## 大型トラック 連結装置（ロックガード：誤連結防止部品）のリコールについて

（届出日：令和6年7月10日、作業開始日：令和6年7月11日）

リコール番号 5516

### 誤連結事例

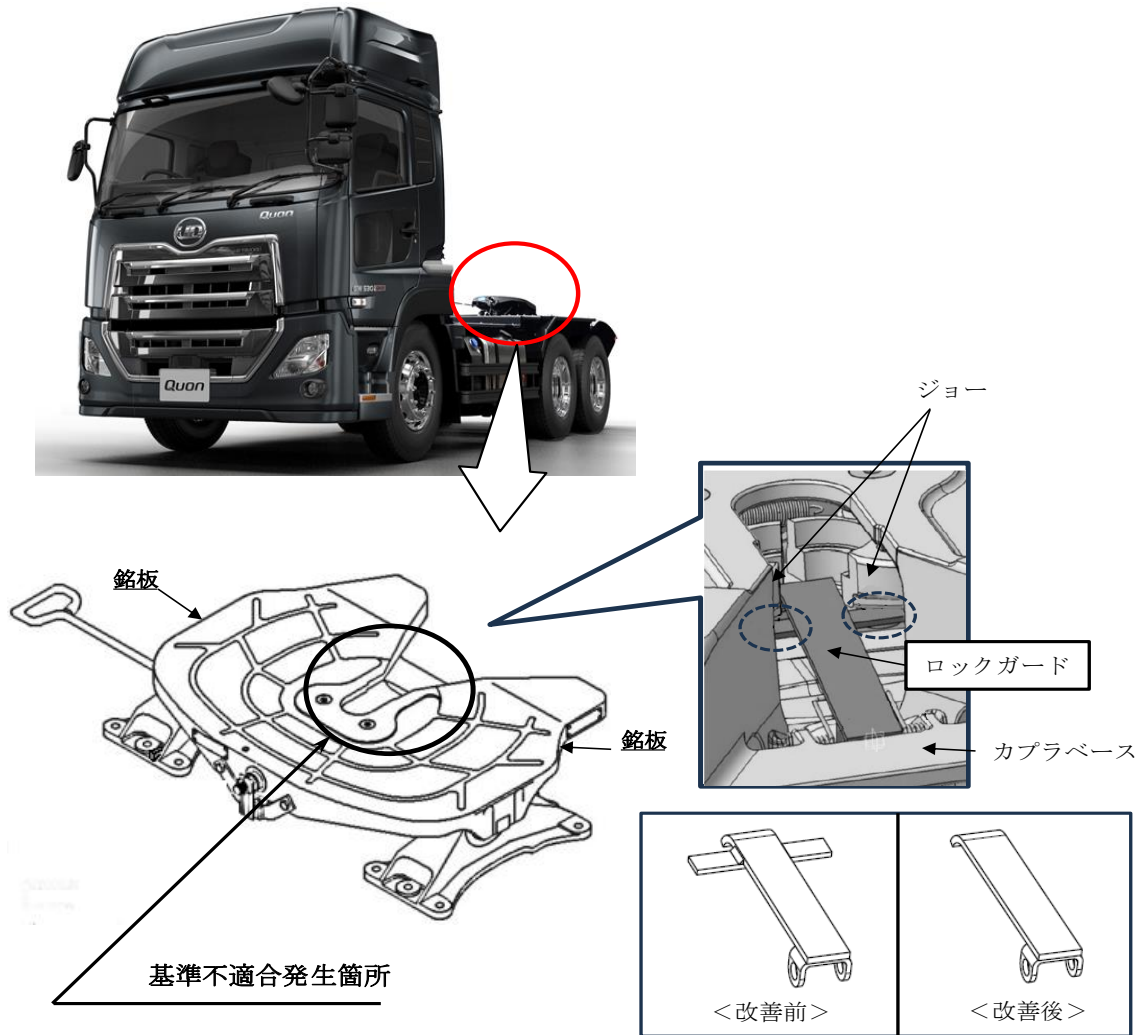
カプラー上面とトレーラ下面に隙間が無く密着していることを確認してください。

カプラー上面とトレーラ下面に  
隙間がある状態はNG  
→再度連結をお願いします。
